**Oggetto: Discarica per rifiuti non pericolosi sita in località Difesa Grande nel Comune di Ariano Irpino (AV) – PROGETTO DI CHIUSURA E GESTIONE POST MORTEM – Relazione Tecnica Integrativa ;**

COPERTURA DEFINITIVA E STABILIZZAZIONE DEL MOVIMENTO DI VERSANTE  
PROGETTO DEFINITIVO  
INTEGRAZIONI A SEGUITO DELLA CDS DEL 30/10/2018

RELAZIONE TECNICA

005-006R01

**TRINCEA DRENANTE DI MONTE**  
SCALA 1:20

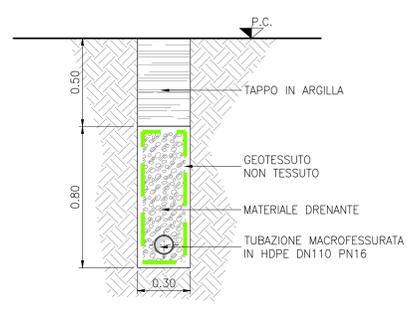
- È necessario realizzare una trincea drenante sotterranea, a monte del sito, per evitare l'infiltrazione delle acque di circolazione nei terreni argillosi e la loro conseguente imbibizione responsabile dell'innescare dei movimenti franosi in atto (soil creep):

Il progetto viene integrato con la realizzazione di una trincea drenante a monte della discarica. In particolare, si prevede che essa sia realizzata lungo il piede dell'argine perimetrale sul lato nord e su parte del lato est della discarica. Il drenaggio lungo il lato est è limitato al tratto in cui la discarica si trova topograficamente a valle del versante naturale.

La trincea avrà dimensioni: larghezza 30 cm, altezza 130 cm di cui 80 cm riempiti con materiale drenante e 50 cm di sigillatura superficiale con argilla. Il materiale drenante sarà progetto da un idoneo geotessile e in fondo alla trincea sarà posata una tubazione macrofessurata in HDPE DN110 che recapiterà le acque raccolte nel canale perimetrale di regimazione delle acque meteoriche.

L'ubicazione e il dettaglio della trincea sono riportati nella tavola integrativa "Regimazione delle acque superficiali e profonde" (rif.: 005-006D01E01, doc. [8]).

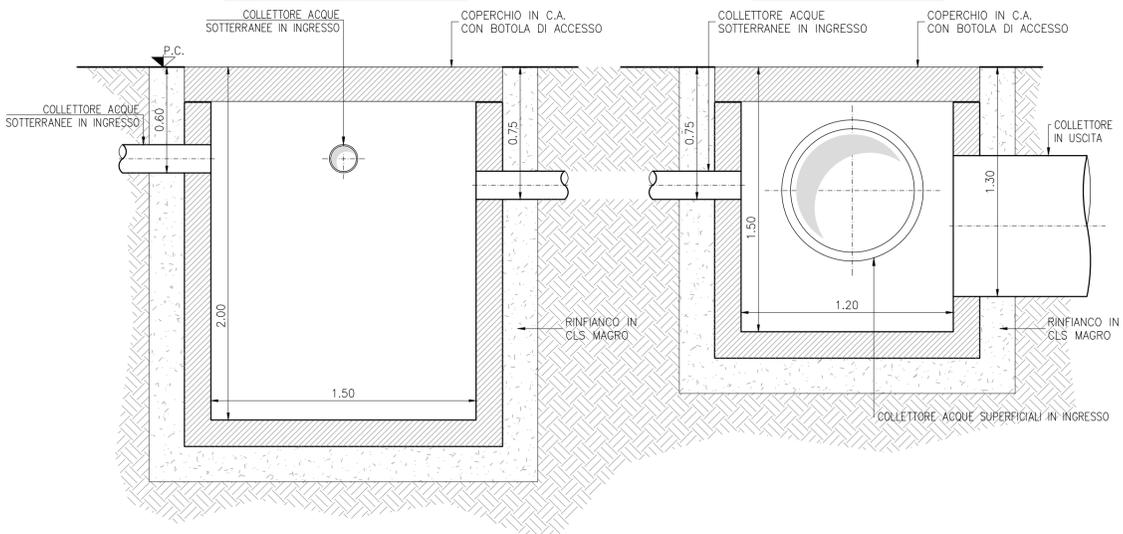
- *Considerato che le acque raccolte dei dreni sub orizzontali e dalle tubazioni di drenaggio delle trincee drenanti, previste in progetto (Tavola D07) per il contenimento del movimento franoso, recapitano direttamente nel sottostante corpo idrico superficiale (Torrente Lavello), valutare la possibilità di realizzare una vasca di sicurezza di raccolta di tali acque che devono essere monitorate, in continuo, per verificare la presenza, in essa, di eventuali contaminati;*

Per il monitoraggio della qualità delle acque raccolte dal sistema di drenaggio sotterraneo si prevede la realizzazione di un pozzetto di grandi dimensioni (internamente: 1.5 m\*1.5 m\*H 2 m) nel quale potranno essere effettuati i prelievi di campioni da sottoporre ad analisi chimiche.

Il pozzetto sarà realizzato nell'angolo sud- ovest della discarica, a valle dell'ultima confluenza nel collettore finale e a monte del recapito delle acque raccolte dal sistema di drenaggio superficiale.

L'ubicazione e il dettaglio del pozzetto sono riportati nella tavola integrativa "Regimazione delle acque superficiali e sotterranee" (rif.: 005-006D01E01, doc. [8]).
